Pabianice, dnia 2010-05-06

Znak: 341 / 6 / 10

WYJAŚNIENIE Nr 1
DO SPECYFIKACJI ISTOTNYCH WARUNKÓW ZAMÓWIENIA
Dot. przetargu nieograniczonego na Przebudowę ulicy Parkowej w miejscowości
Piątkowisko

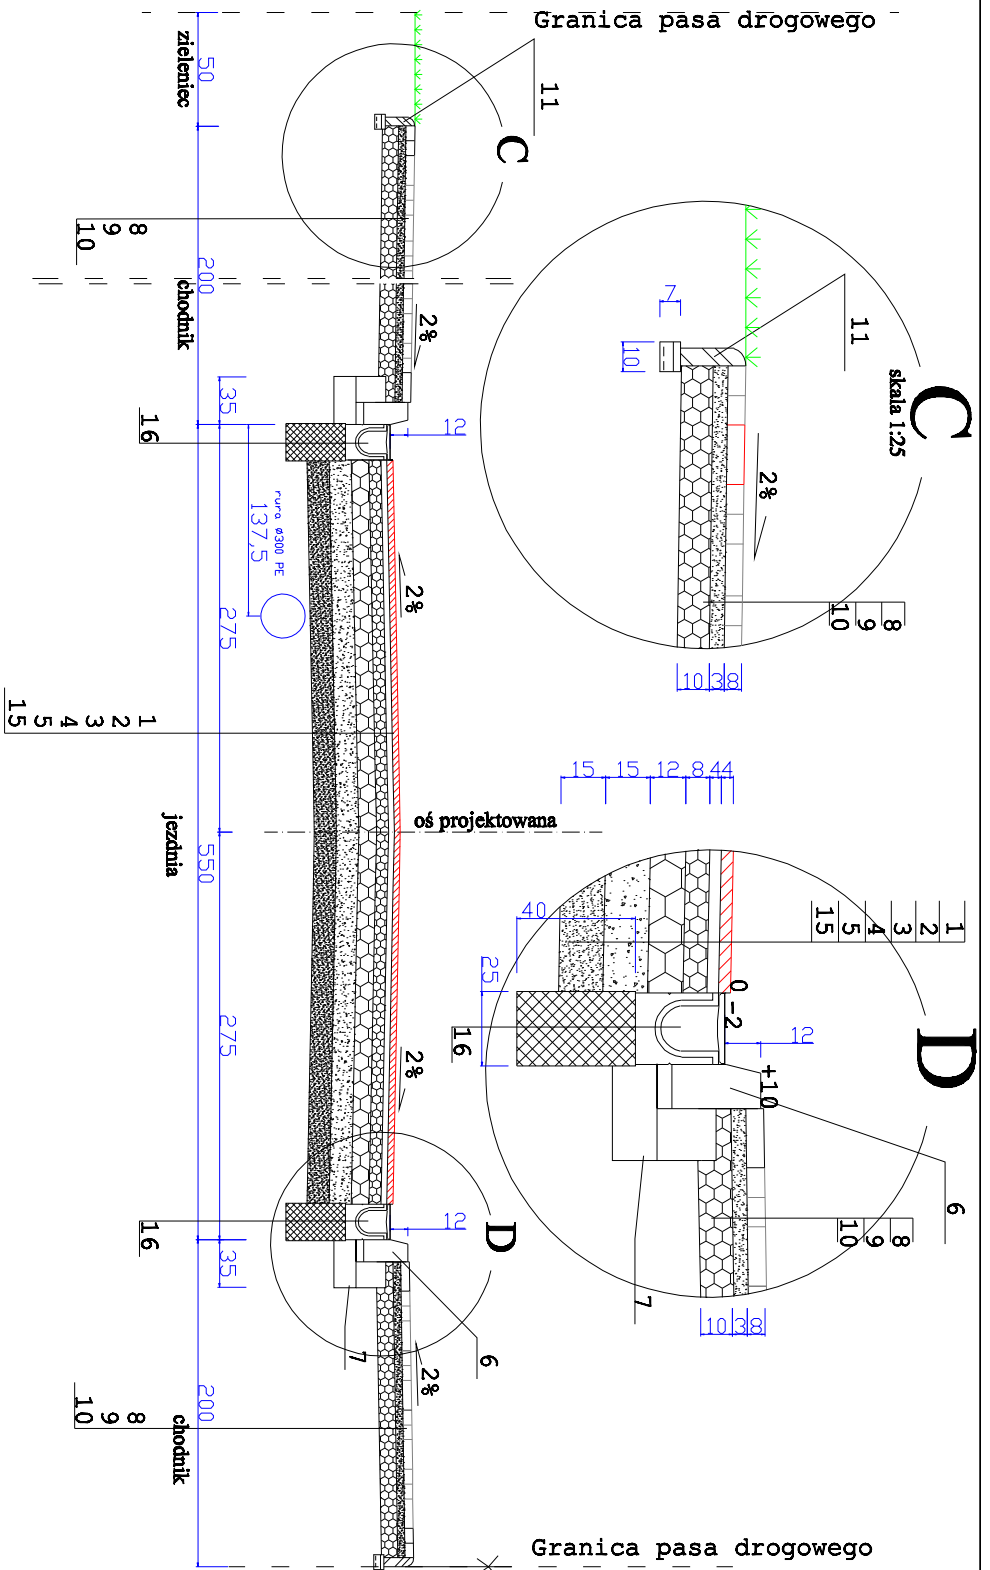
Pozycja nr. 61 i 62 przedmiaru robót. W załączonej przez Zamawiającego dokumentacji (przekroje konstrukcyjne) nie zaznaczono w którym miejscu będą wykonywane odwodnienia typu „AKO” brak jest również informacji na temat odwodnienia liniowego w opisie technicznym, brak specyfikacji technicznej.

Proszę o załączenie przekrojów konstrukcyjnych z zaznaczonym przebiegiem odwodnienia liniowego oraz o podanie parametrów ścieku (wymiary, grubość ścianki, wysokość spadku, ilość skrzynek spustowych, rodzaj rusztów żeliwnych, klasę obciążenia)

Odpowiedź: Uszczegółowiono rysunki odwodnienia liniowego od rysunku od 2.1 do 2.3 oraz rysunki 4.5 ; 5.6.

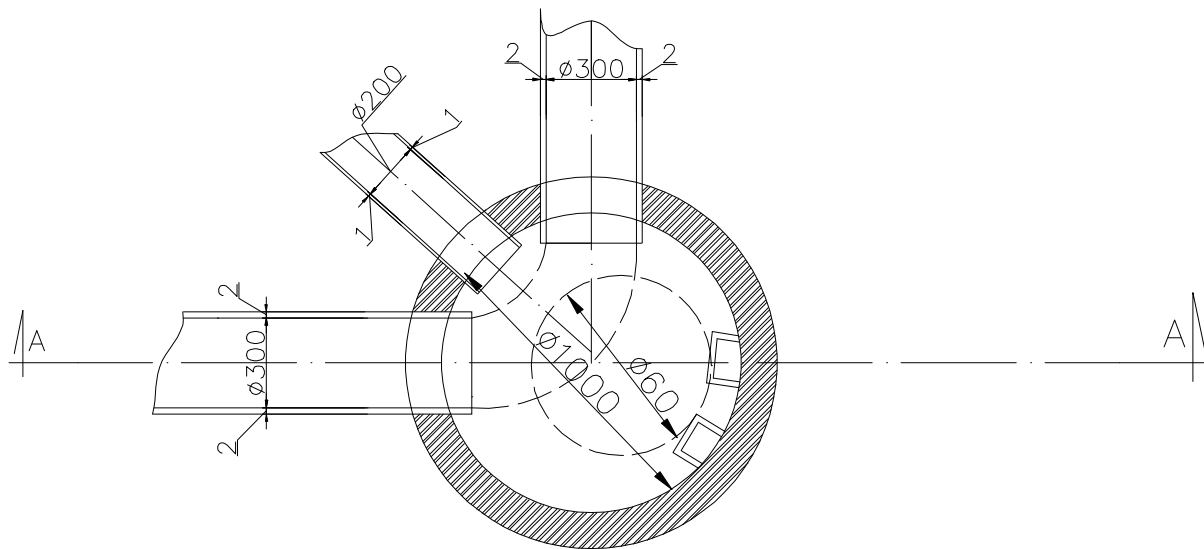
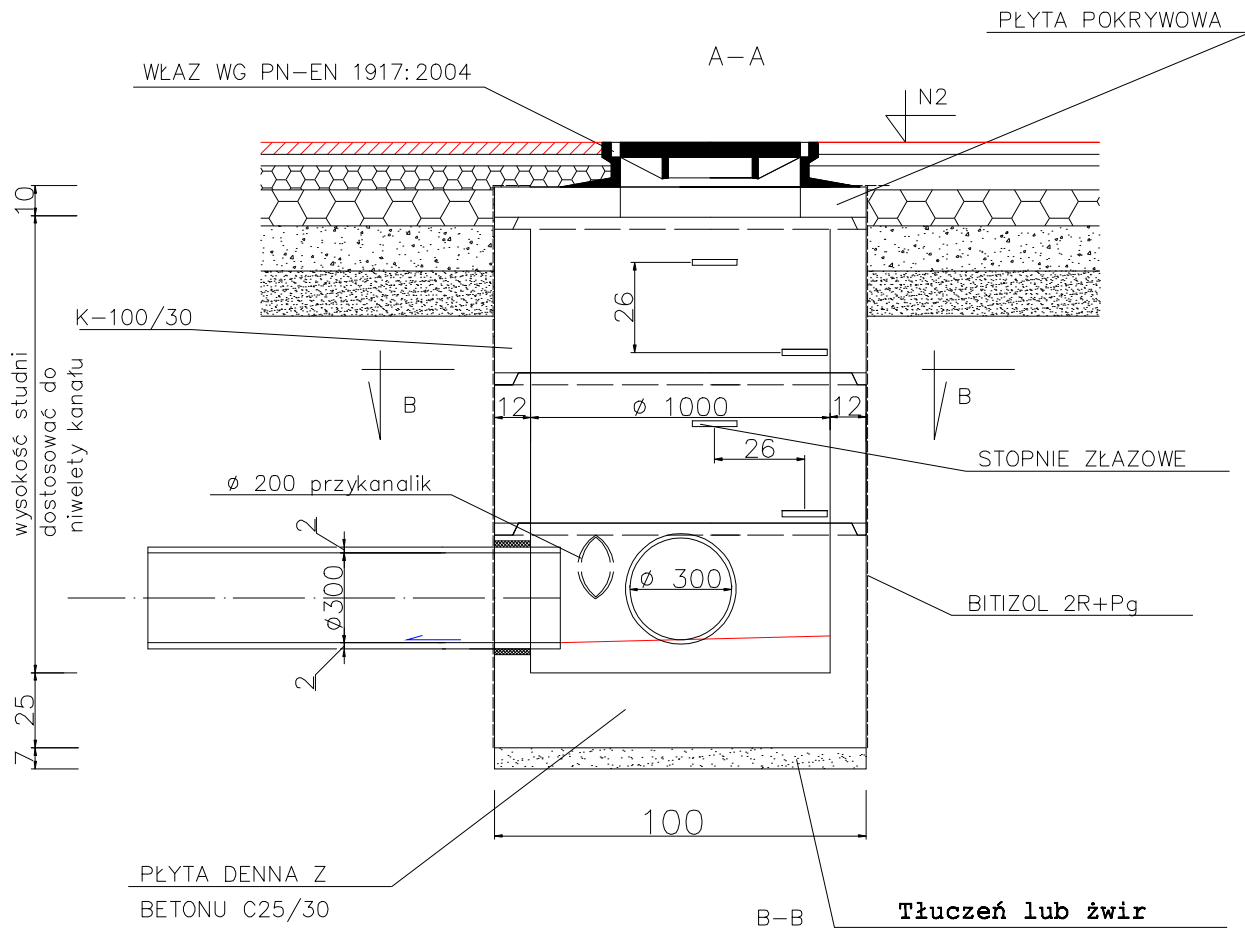
Proszę o załączenie na stronie internetowej rysunku studzienki ponieważ z profili podłużnych wynika, że studzienki krańcowe są inne niż studzienki przelotowe.

Odpowiedź: Uzupełniono projekt o rysunki studzienek krańcowych rys. 5.7 i 5.8 projektu wykonawczego. – w załączeniu rys.5.7 i 5.8
